REALIZZAZIONE DEL SECONDO PONTE SUL FIUME TEVERE
E RACCORDI STRADALI DI COLLEGAMENTO FRA LA ZONA INDUSTRIALE
"ALTO TEVERE" E VIA BARTOLOMEO DELLA GATTA
SUL TRACCIATO DELLA VIA COMUNALE DEI "BANCHETTI"

PROGETTO DEFINITIVO

TITOLO **RELAZIONE TECNICA INTEGRATIVA**

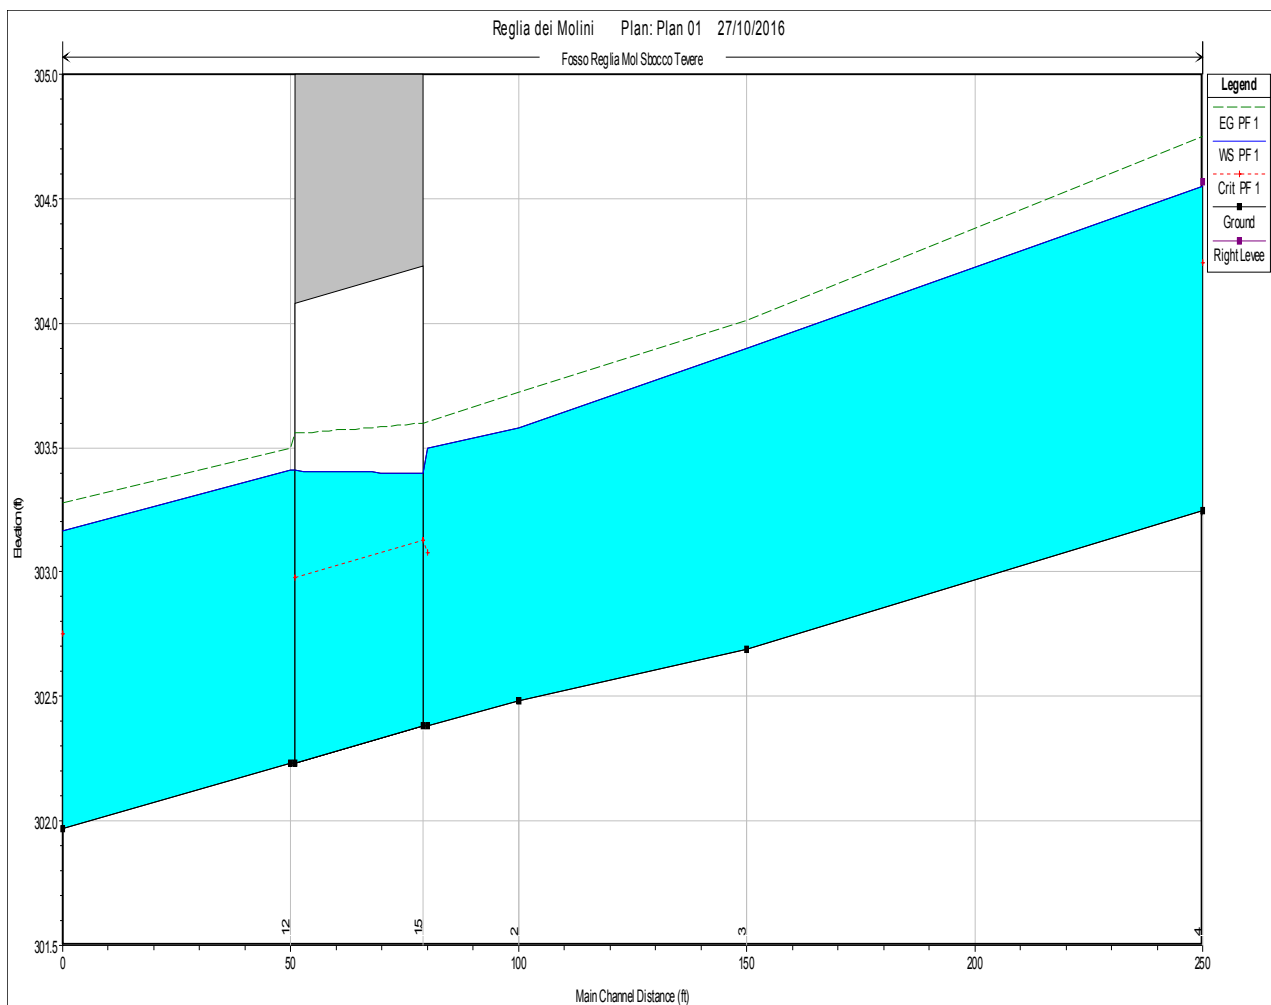
Punto 4) - Tombamento del fosso “Reglia dei mulini” in corrispondenza del sottopasso della E45.

La strada di progetto termina subito prima del sottopasso della E45 pertanto non è stato previsto alcun intervento in corrispondenza del sottopasso. L’elaborato B93DAI06B PARTICOLARI INTERVENTI IN PROSSIMITA’ DEL SOTTOPASSO DELLA E45 riporta lo stato attuale e di progetto dell’area e descrive in dettaglio gli interventi previsti. In particolare tra la sez. 21 (progr. 10+00,00) e la fine intervento (progr. 10+42,05) il fosso risulta già intubato e gli interventi di progetto sono limitati alla realizzazione della pavimentazione stradale senza interferire con il fosso.

Profilo idraulico F. Reglia dei Molini

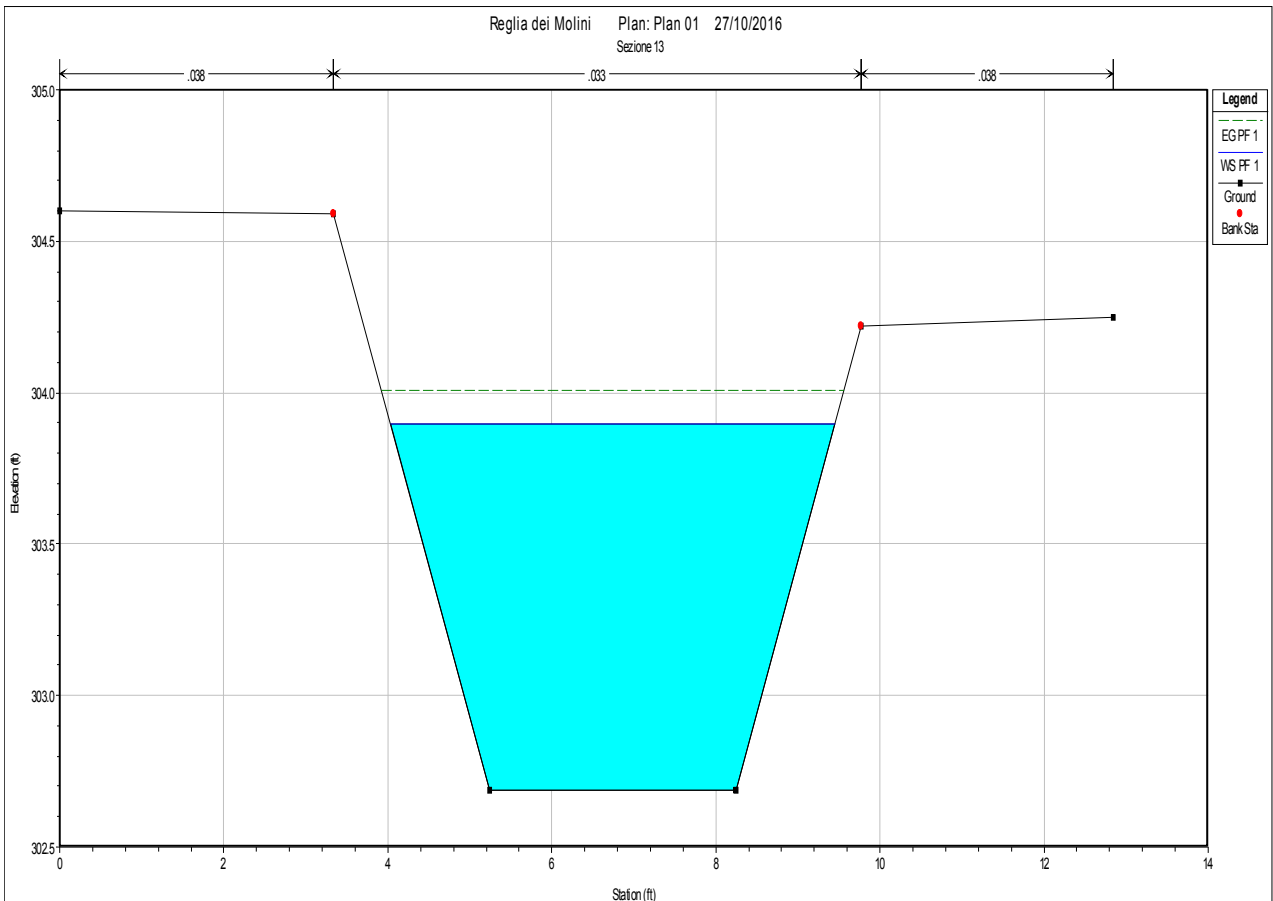
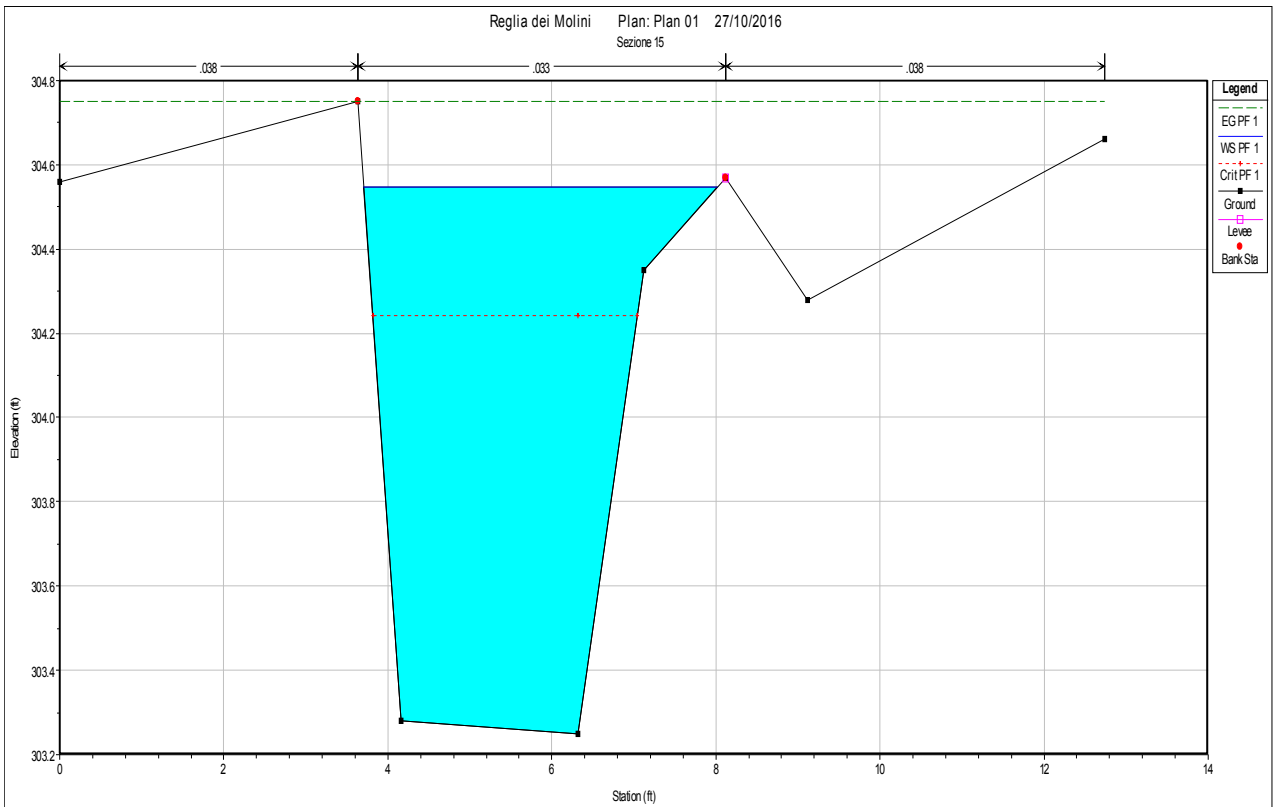
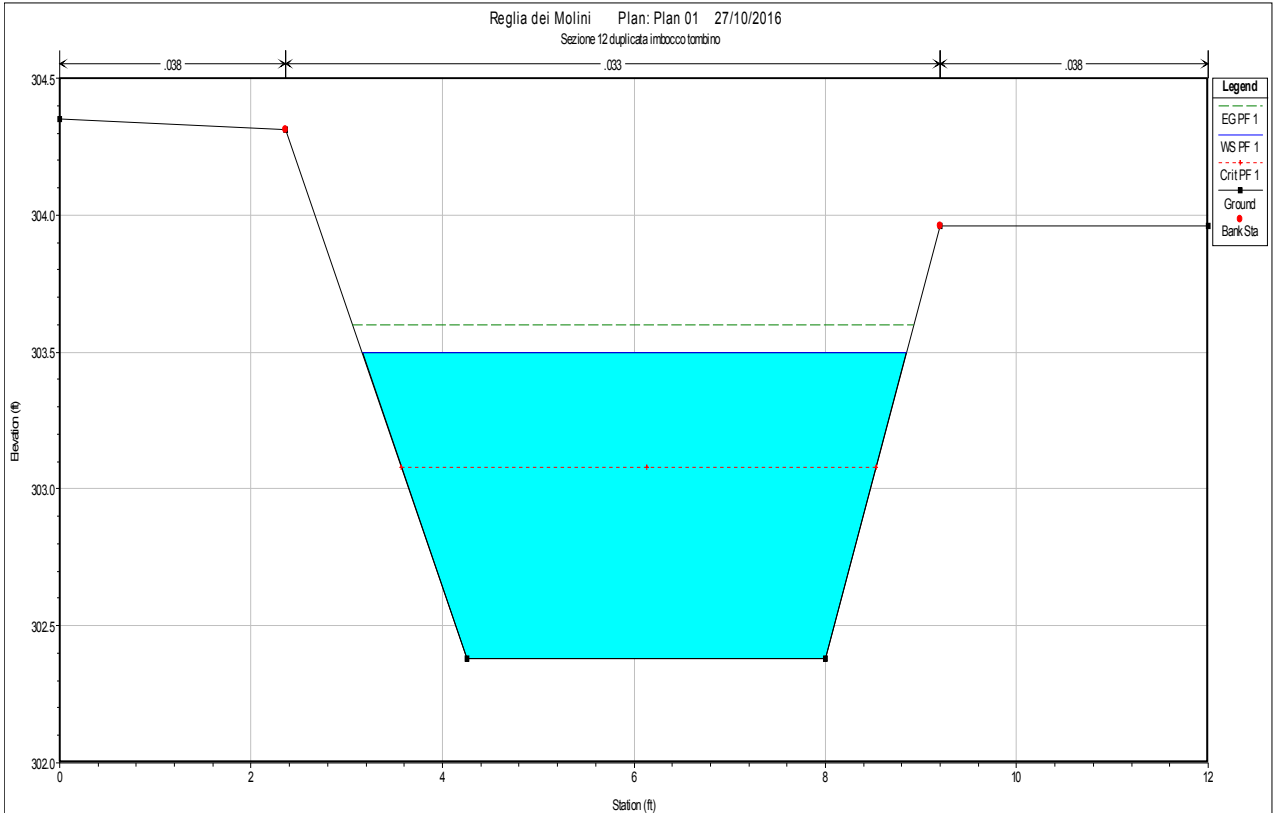
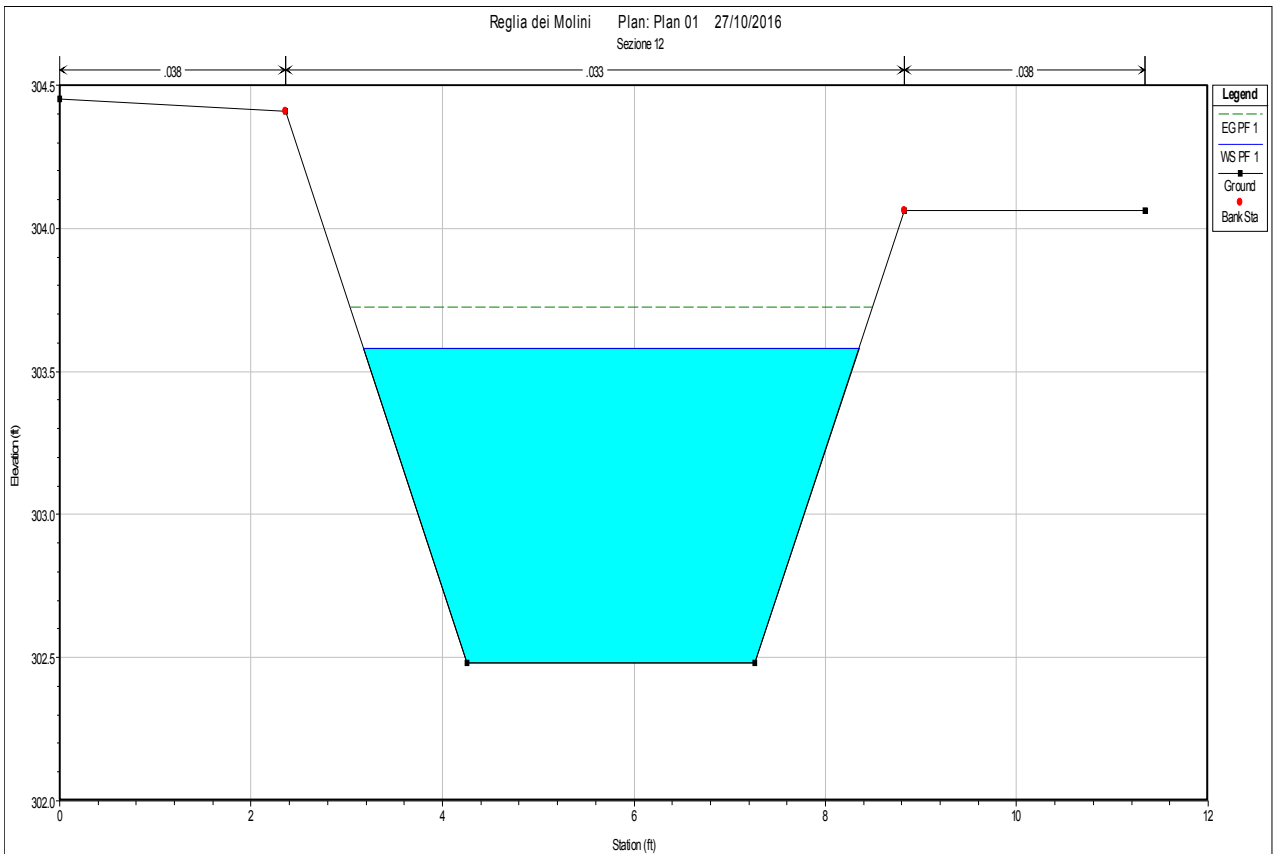
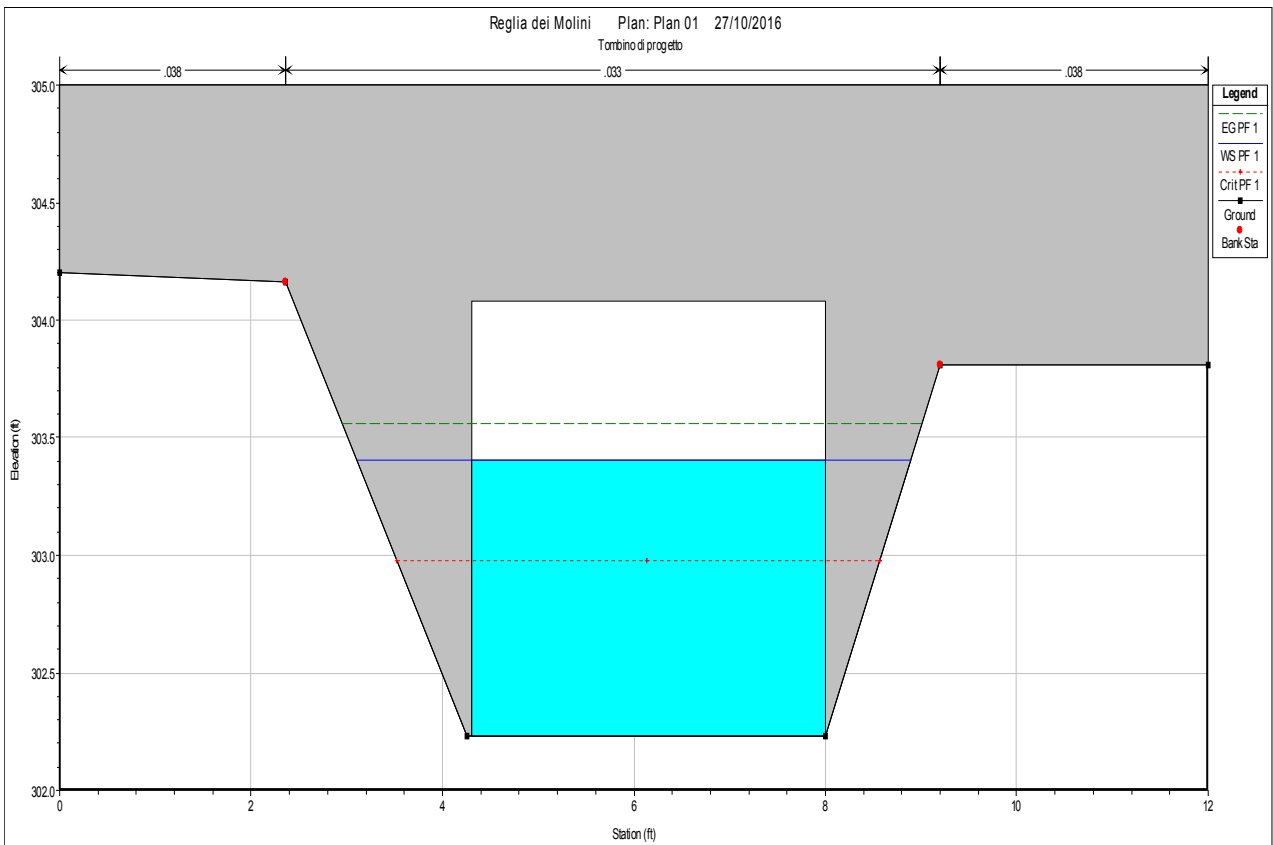
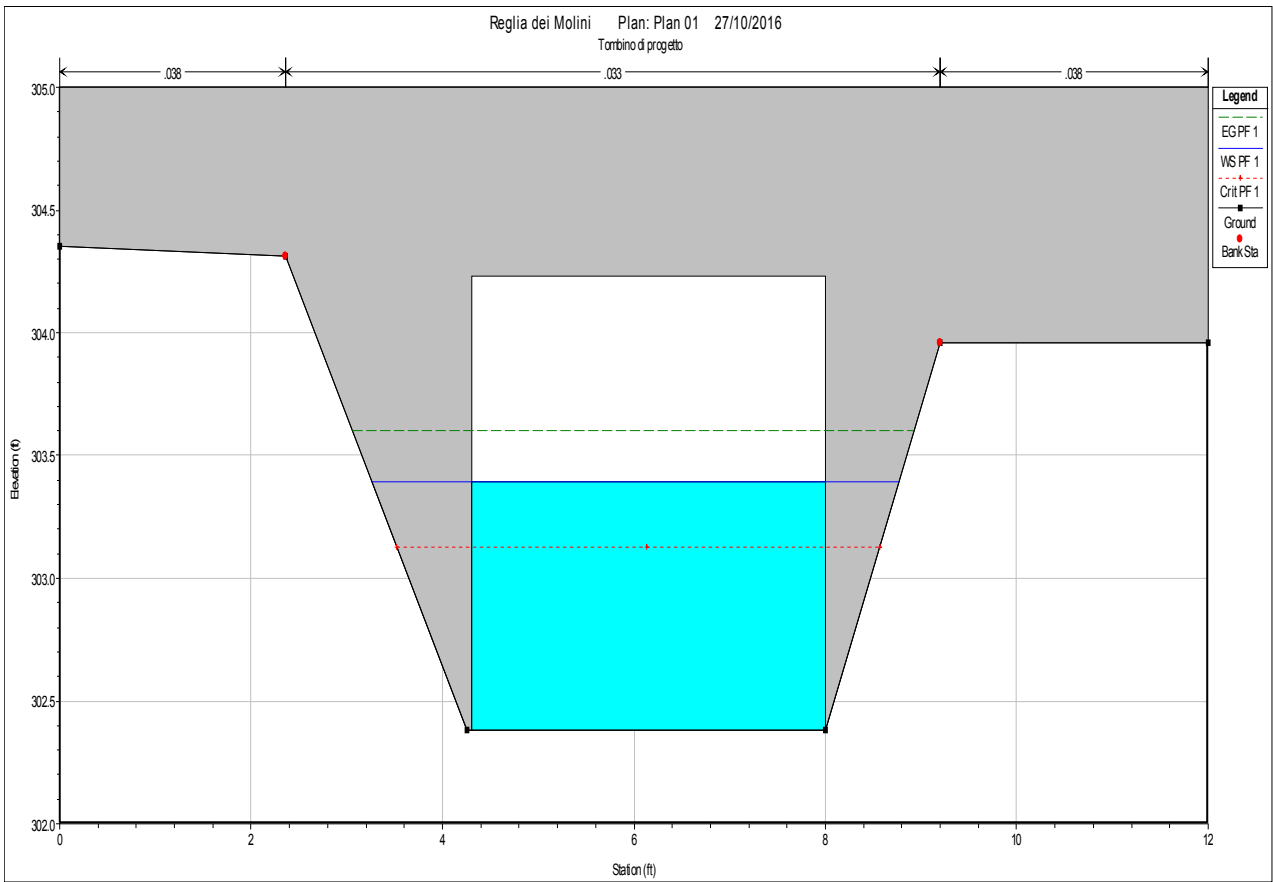
Punto 5) unico scatolare per il sottoattraversamento della strada comunale dei Banchetti con la Reglia dei Mulini. Nel progetto definitivo sono state utilizzate le linee segnalatrici di possibilità pluviometrica riportate nell'ambito dell'accordo di collaborazione tra Regione Toscana e Università di Firenze di cui alla DGRT 1133/2012. Pertanto l'eliminazione del setto centrale dell'opera di attraversamento rappresenta sicuramente un miglioramento della officiosità idraulica. Si riportano di seguito gli esiti della modellazione condotta considerando la nuova geometria dello scatolare di attraversamento (senza setto centrale) e confermando le LSPP richiamate sopra.

Si evince un miglioramento ulteriore dell'efficienza idraulica dell'opera e dunque a maggior ragione si ribadisce in questa sede che le sezioni idrografiche del fosso di progetto sono adeguate a contenere la portata di progetto pari a 13.6 m³/s. Anche l'attraversamento stradale con lo scatolare in cls risulta verificato con un adeguato franco idraulico (> 50 cm).

La nuova geometria dello scatolare è riportata in dettaglio nell'elaborato B93DA I07B SCATOLARE DI ATTRAVERSAMENTO FOSSO REGLIA DEI MULINI.

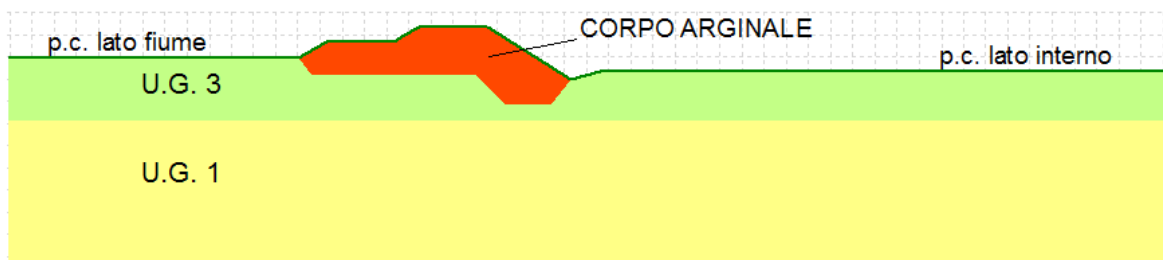
Punto 6) Adeguamento strutturale degli argini in prossimità del ponte. Si è provveduto a inserire nel progetto la costruzione di nuovi argini in prossimità delle spalle del ponte. La sommità del nuovo argine è stata fissata a quota +306,30 in modo da avere un adeguato franco (>50 cm) sia per eventi di piena con TR di 200 anni sia le portate corrispondenti alla apertura contemporanea degli scarichi di superficie e di fondo dell'invaso di Montedoglio (305,80 mslm).

I nuovi argini saranno realizzati con materiali limosi-argillosi appartenenti al gruppo A6 della classifica funzionale AASHO o UNI 10008 e compattati a strati di 30 cm. In sommità avranno una larghezza minima di 3,50 metri tranne in corrispondenza delle spalle dove si hanno inevitabili restringimenti. Lato golene seguiranno il profilo di quelli esistenti in modo da non ridurre la sezione d'alveo del fiume e saranno rivestiti con scogliere di massi di dimensione minima di 80 cm. L'argine in prossimità della spalla "A" è vincolato sul lato esterno dalla presenza della strada vicinale e del fosso di guardia che non consentono l'allargamento della sezione. Per garantire una sufficiente larghezza della sommità e l'adeguamento dell'altezza è stato necessario prevedere la realizzazione, sul lato esterno, di terre rinforzate.

Quanto descritto è riportato in dettaglio nell'elaborato B93DA I08B OPERE DI SISTEMAZIONE ARGINALE.

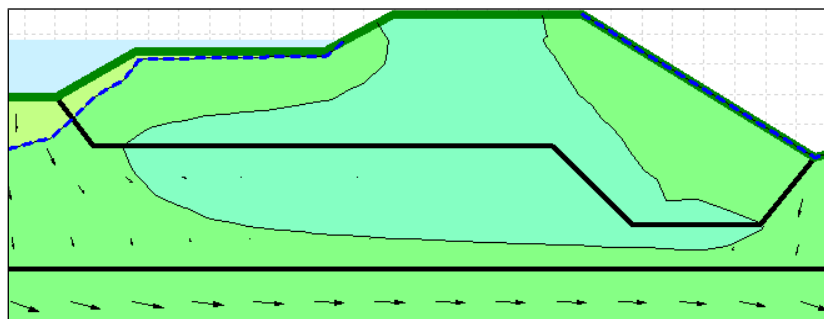
Verifiche al sifonamento del rilevato arginale nel tratto in progetto: A causa del dislivello piezometrico generato presso le strutture arginali, tra la quota del livello idrico della piena di progetto e il livello statico della falda acquifera, si innesca un moto di filtrazione nei mezzi porosi costituenti il terreno di fondazione e la struttura arginale stessa. Per questo motivo diventa necessario eseguire una verifica al sifonamento: le acque che si infiltrano attraverso il materiale che costituisce l'argine infatti potrebbero raggiungere la parte esterna del manufatto, asportando lungo il loro percorso singole particelle e indebolendo progressivamente la struttura dell'argine, che potrebbe quindi giungere a rottura per sifonamento. Il processo di instabilità per sifonamento è quindi governato dal movimento della falda freatica all'interno del corpo arginale e risulta perciò necessario lo studio e l'analisi del processo di filtrazione.

Nella figura seguente, che rappresenta un particolare del campo di pressione risultante in corrispondenza del rilevato, è significativo guardare la linea a pressione zero (tratteggiata in blu), che rappresenta la superficie piezometrica del moto di filtrazione.

Come si vede, le ridotte conducibilità idrauliche del terreno di fondazione e del rilevato arginale fanno sì che solamente una piccola porzione dell'argine lato fiume risenta dell'aumento dei livelli nell'alveo fluviale e che la scarpata lato campagna rimanga priva di fontana sospesa.

Dai risultati delle elaborazioni in occasione della piena di progetto bisecolare appena illustrati si evince che la sezione risulta verificata in termini di stabilità al sifonamento in quanto il fenomeno non sussiste, e che quindi nelle condizioni di progetto non si avrà la comparsa di emergenze d'acqua (fontanazzi) sul paramento di valle dell'argine o sul terreno a tergo di questo.
